SGB000170-0
2019年1月吉日
テラル株式会社

給水補助加圧装置 吐出フランジ追加仕様 発売のお知らせ

給水補助加圧装置 外形寸法比較

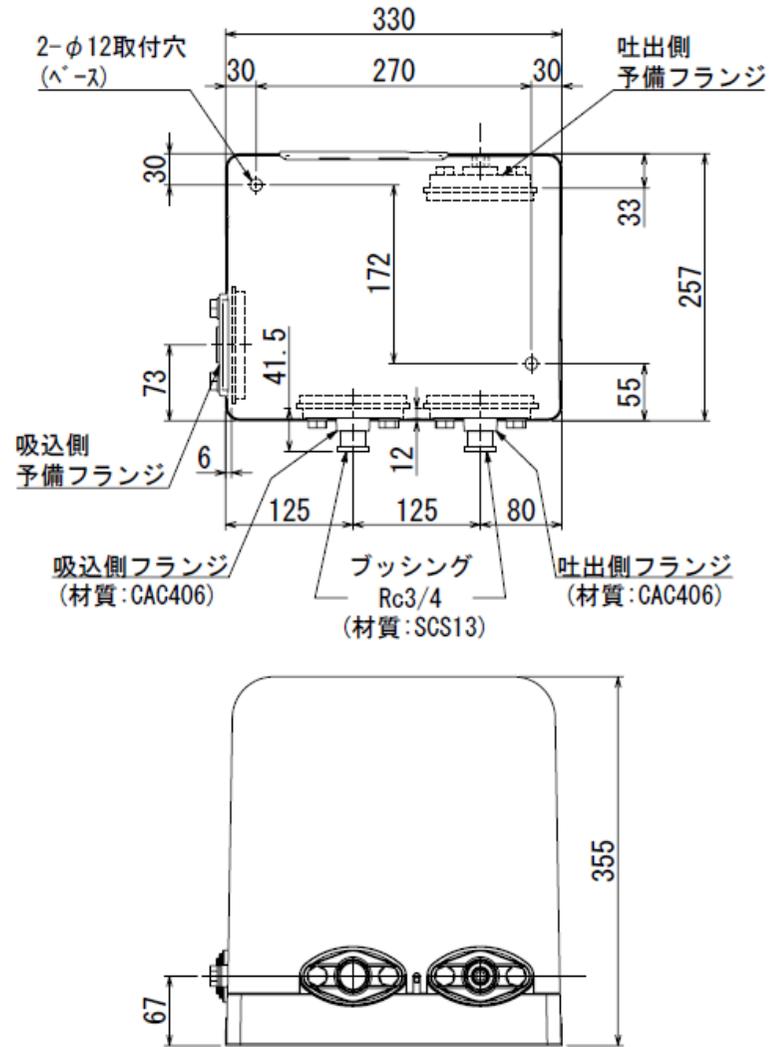
- ①【追加】 … 吸込フランジの対面位置へ吐出フランジ追加
- ②【変更】 … 背面の吐出予備フランジ位置変更
- ③【変更】 … 吸込・吐出フランジの材質変更
(青銅鋳物 CAC406 からのステンレス鋳物 SCS13)
- ④【廃止】 … 吸込・吐出フランジのブッシング廃止

変更前 TH-DFC形

変更後 TH2-DFC形
